# 資料－４ 検討ワーキングの 検討結果について

復興の**花**を  
咲かせよう  
宮城県土木部

# 検討WG結果

## 2. 外尾川河口部(9) 検討WG結果 (第1案)

# 1. 高水敷整備(2)

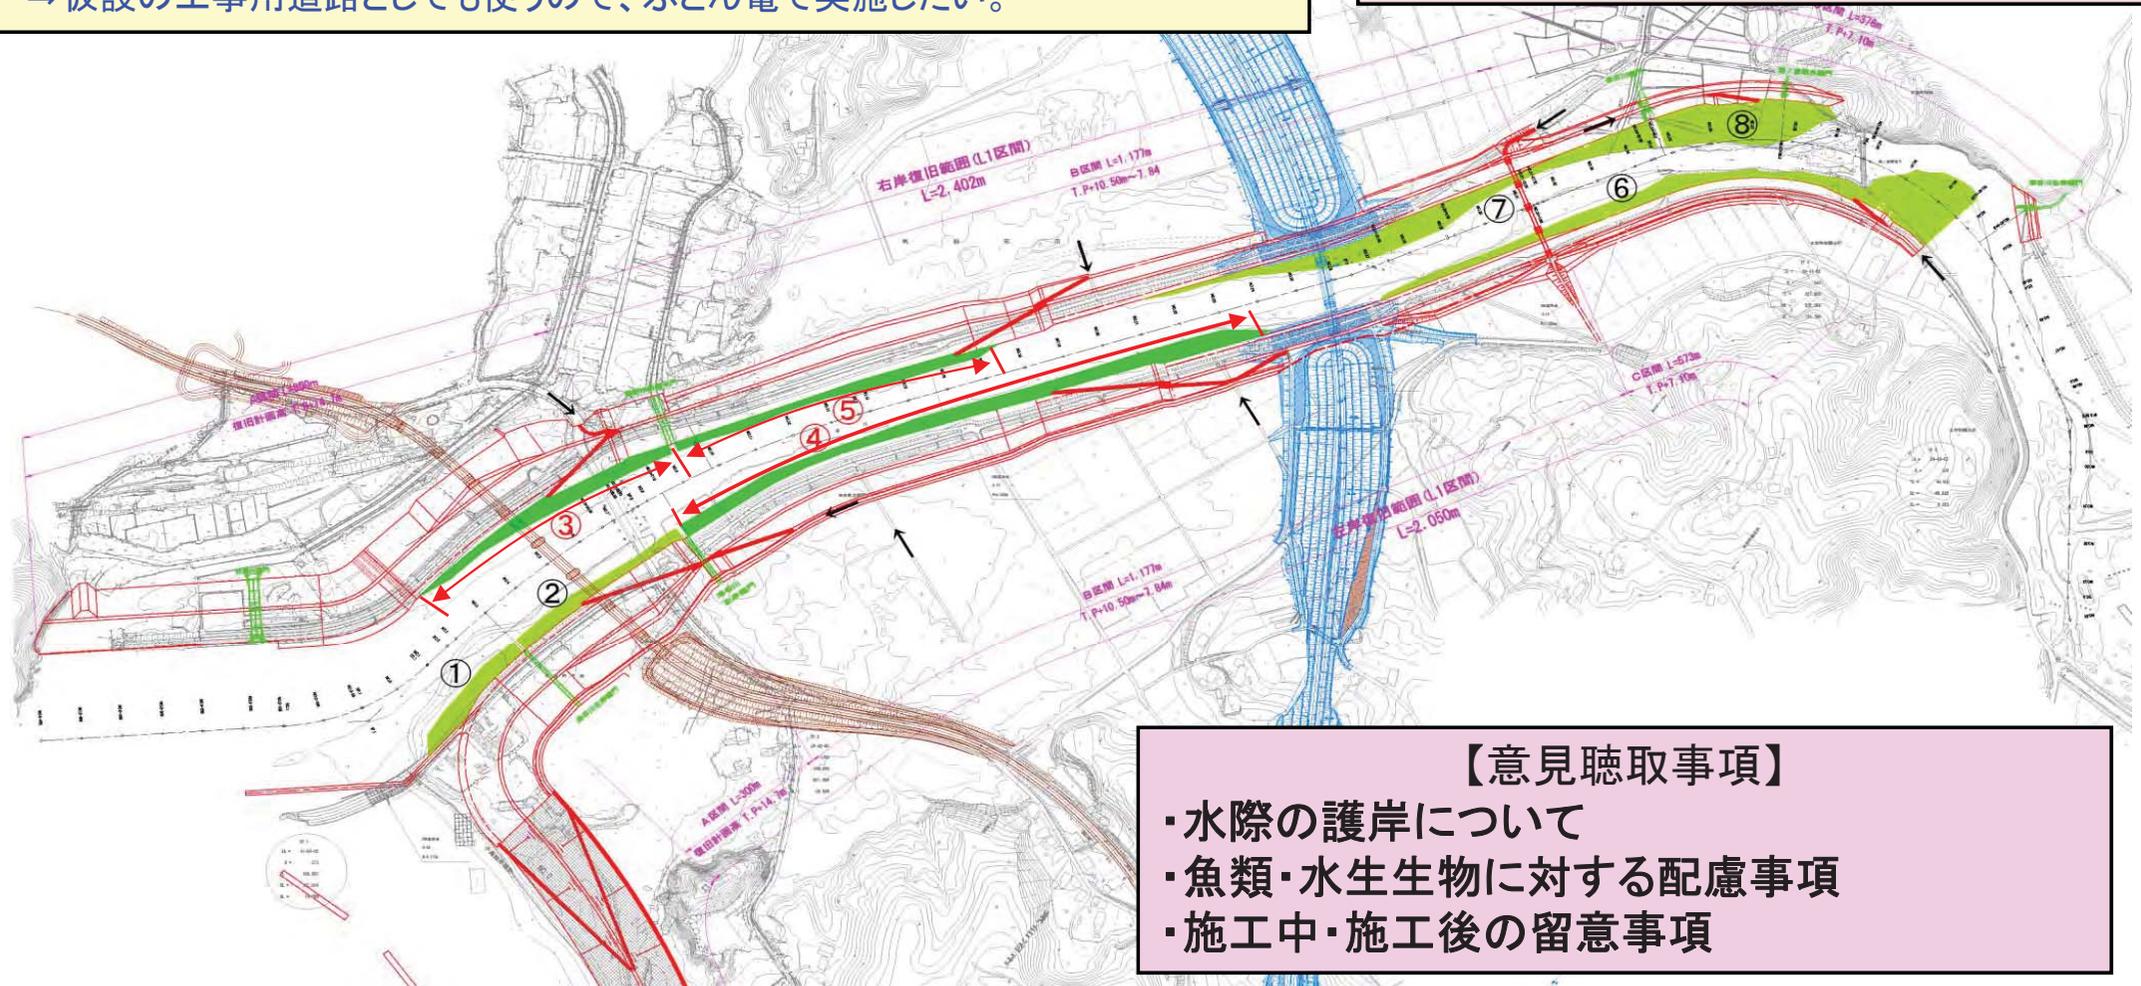
- ・高水敷への坂路は従前と同じ位置で良い
- ・高水敷を車で通行できるのが望ましい。  
⇒工事道路をそのまま残すので走行可能。
- ・樋管により分断される箇所は人や軽トラが通れる程度の橋があるといい。
- ・高水敷から国道45号、三陸道への避難ルートを確認してほしい。
- ・護岸はふとん籠は錆びるので捨て石がよい(魚の住みかにもなる)。  
⇒仮設の工事用道路としても使うので、ふとん籠で実施したい。

- ・利用の要望の高い③④⑤のエリアを中心に計画の具体化を進める。
- ・護岸はふとん籠で中詰石を工夫して魚に優しい護岸を目指す。

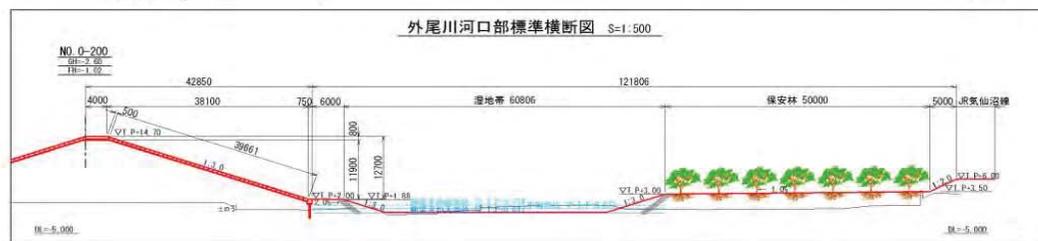
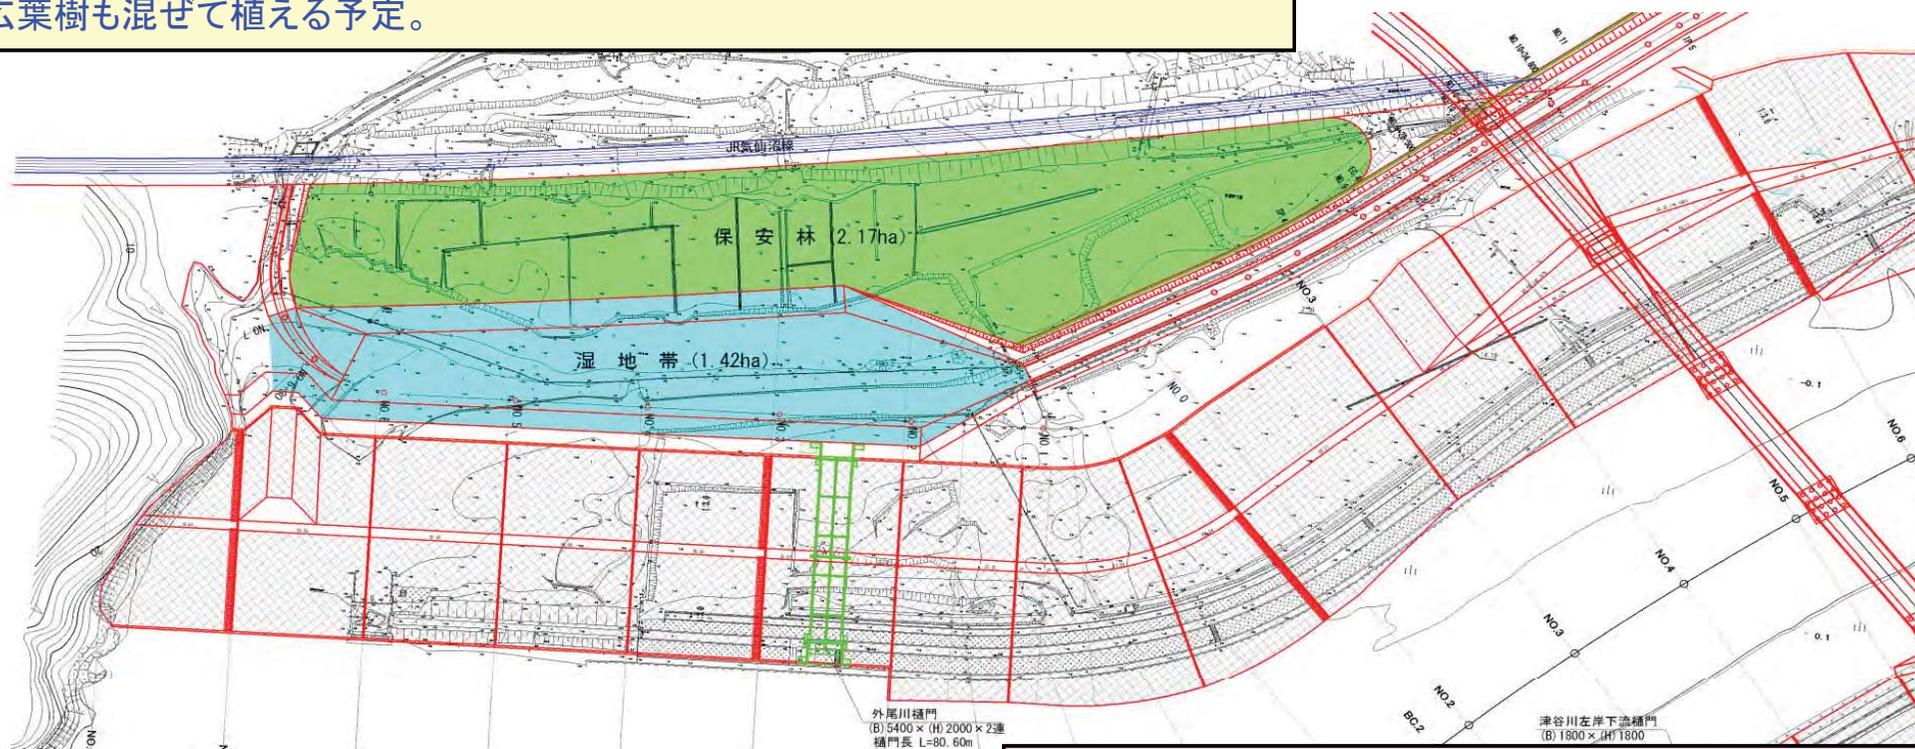
- ・民地を含む土地なので、用地を確保できるのかが計画の前提。  
⇒計画どおり行うためには、用地買収にご協力いただくことが必要。
- ・植栽に用いる松は、松枯れなどに強いものにするべき。タブノキも良いのでは。  
⇒松食い虫の抵抗性のある松苗(クロマツ)を主とするが、安全(全滅を避ける)のため落葉広葉樹も混ぜて植える予定。

- ・既存の護岸を活かした1案をベースに検討を進める。
